Stellungnahme der Gemeinde Denklingen zur Fortschreibung des Regionalplans München (RP 14): Geplantes Vorranggebiet WE01

In Bezug auf das Schreiben des Regionalen Planungsverbands München vom 16. Dezember 2024 zum Beteiligungsverfahren teilt die Gemeinde Denklingen mit, dass kein Einverständnis zur Planung bzgl. des Vorranggebiets WE01 besteht. Gerne führen wir dies nachfolgend in dieser Stellungnahme aus.

Abbildung 1: Fehlerhafte Annahme von Flachland in Bayern (RPV München 2024a, S. 8).

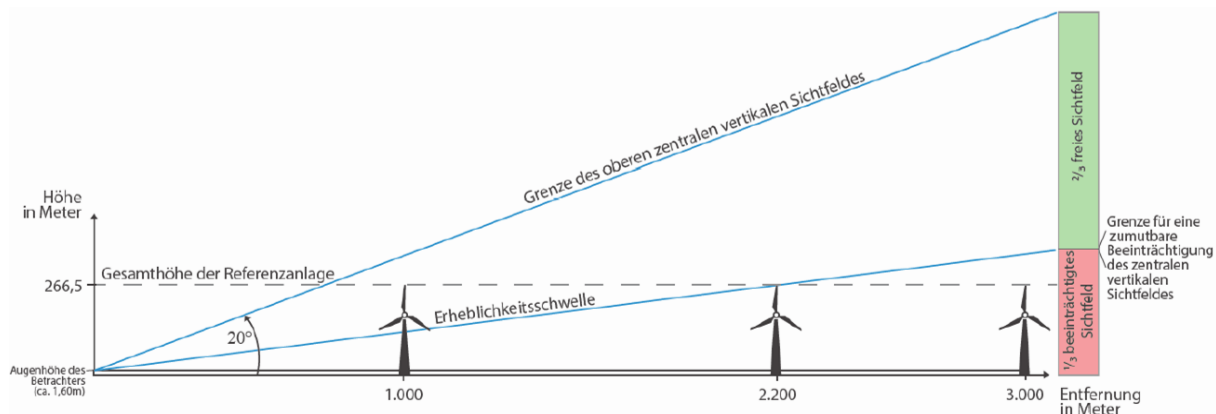
Die Entfernungsangabe des Regionalen Planungsverbands München mit 2.200 m ist jedoch leider nicht in jedem Fall korrekt. Das besagte Gutachten der UmweltPlan GmbH aus Stralsund (2021) gilt nämlich für eine Betrachtung im Flachland (das Gutachten wurde für Mecklenburg-Vorpommern erstellt). Hierauf verweist bereits die Fachagentur Windenergie an Land (2021, S. 2). Der Regionale Planungsverband München wird daher freundlich darauf hingewiesen, dass Windenergieanlagen in Bayern aufgrund der Topologie gewöhnlich erhöht stehen. Dieser Effekt wird in den beiden folgenden Abbildung visualisiert.

Abhängig vom Höhenprofil liegt die Grenze der zumutbaren Beeinträchtigung nicht bei 2.200 m, sondern schnell bei 3.200 m oder mehr. Der Regionale Planungsverband München wird daher gebeten, die bisher verwendete Methodik entsprechend anzupassen.

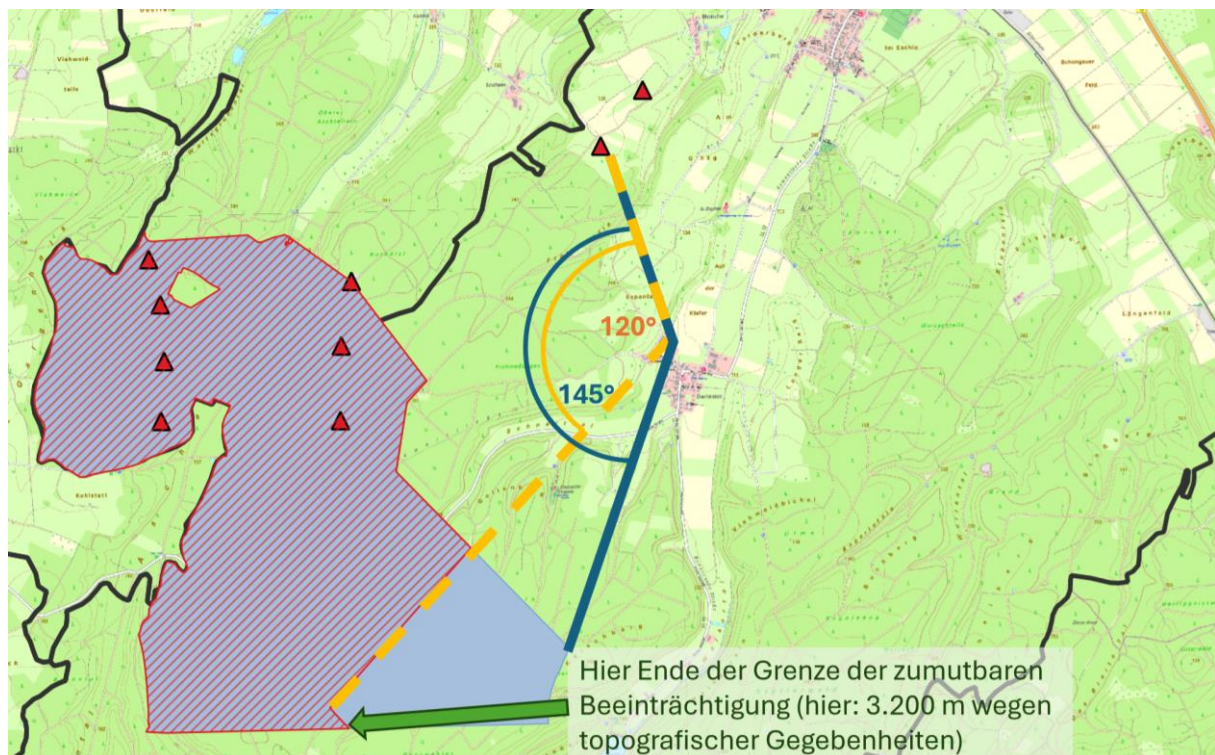
Auf Basis des Gutachtens der UmweltPlan GmbH (2021) führt der Regionale Planungsverband München zum Überlastungsschutz durch Umzingelung weiter auf S. 26 der Anlage 1 des Fortschreibungsentwurfs in der Fassung vom 21.11.2024 aus: „Als maximal zumutbar ist eine durchgehende Beeinträchtigung des horizontalen Gesichtsfelds von 2/3 anzusehen. Dies entspricht einem maximal möglichen Umfassungswinkel von 120°.“ Diese Vorgabe wurde beim geplanten Vorranggebiet WE01 leider nicht berücksichtigt.³ In der aktuellen Planung ergibt sich bei der Ortschaft Dienhausen allein schon unter Berücksichtigung der südwestlichen Bestandsanlage ein Umfassungswinkel von ca. 145° (siehe Abbildung 3).

Unter Berücksichtigung eines maximalen Umfassungswinkels von 120° sowie des zuvor erläuterten Effekts der Topologie (Grenze der zumutbaren Beeinträchtigung = 3.200 m statt 2.200 m) ergibt sich ein neues in Abbildung 3 dargestelltes Vorranggebiet WE01 (Hinweis: Aspekte bzgl. Crescentia-Kapelle, Erholungswald, Unterschriftenliste der Bevölkerung etc. sind dabei noch nicht berücksichtigt).

Ein vom Regionalen Planungsverband München im Einzelfall in Erwägung gezogener Umfassungswinkel von bis zu 180° ist abzulehnen, da die Kulissen in den Abbildungen 3 und 4 mit einer Umfassung von 145° bzw. 170° bereits keine wahrnehmbaren Unterbrechungen (sog. Freihaltekorridor) von 60° oder mehr enthalten. Ganz grundsätzlich haben sich Teilnehmer einer Veranstaltung der Fachagentur Windenergie an Land (2021, S. 2) kritisch gegenüber einer Erweiterung über 120° hinaus gezeigt, da dies nicht vermittelbar ist.

Der Regionale Planungsverband München wird gebeten, die eigenen Kriterien bzgl. des Überlastungsschutzes anzuwenden und das geplante Vorranggebiet WE01 entsprechend anzupassen.

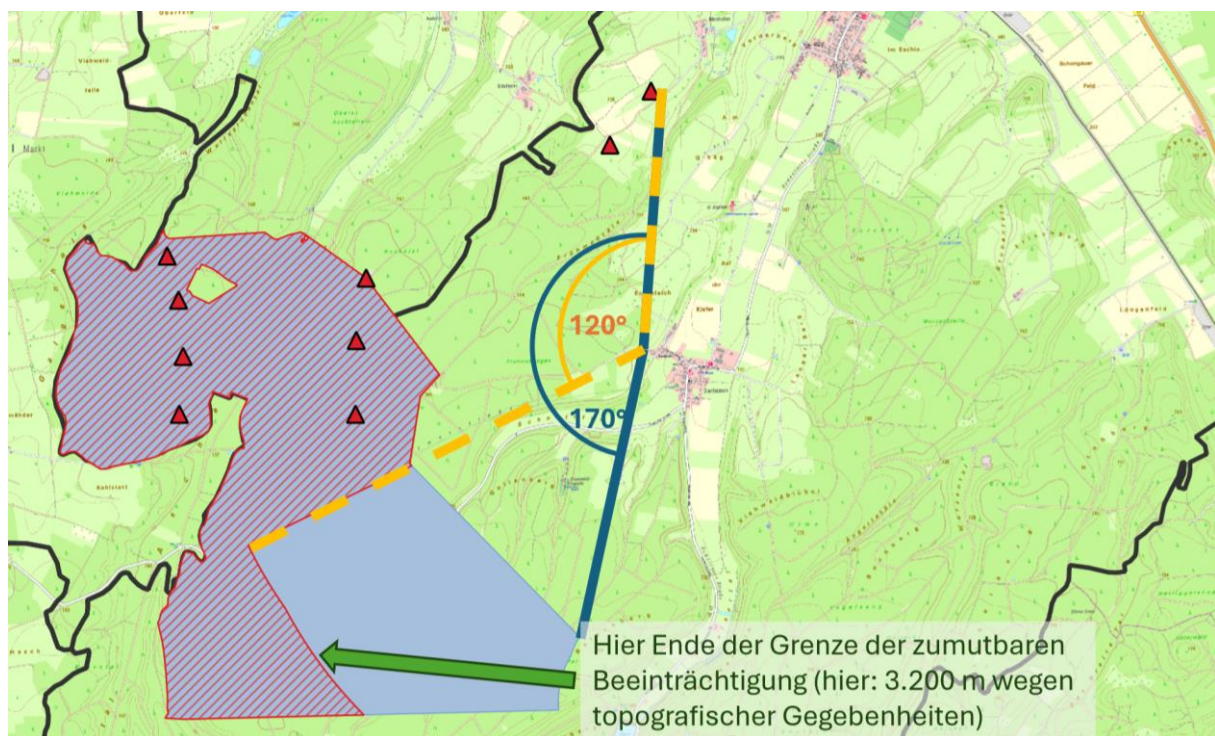
Nach einem persönlichen Gespräch mit der UmweltPlan GmbH aus Stralsund zum Gutachten aus dem Jahr 2021 zeigt sich, dass Festlegungen zum Überlastungsschutz nicht pauschal vorgenommen werden sollen, sondern immer auf Basis von Einzelfallbetrachtungen mit erstellten Visualisierungen erfolgen müssen – auch um belastbare Ergebnisse zu erzielen, die rechtssicher sind. Greift man diesen Aspekt der individuellen Gegebenheiten auf, so wird deutlich, dass die nordöstliche der beiden Bestandsanlagen (in Abbildung 3 noch unberücksichtigt) aus verschiedenen Sichtachsen viel präsenter ist, als die südwestliche Bestandsanlage. Bezieht man die nordöstliche Bestandsanlage mit ein, so ergibt sich eine sehr viel stärkere Umfassung, weshalb das Vorranggebiet WE01 weiter schrumpfen muss.

Der Regionale Planungsverband München wird gebeten, sich der Auffassung der Experten anzuschließen und 120° als maximalen Umfassungswinkel zu definieren.
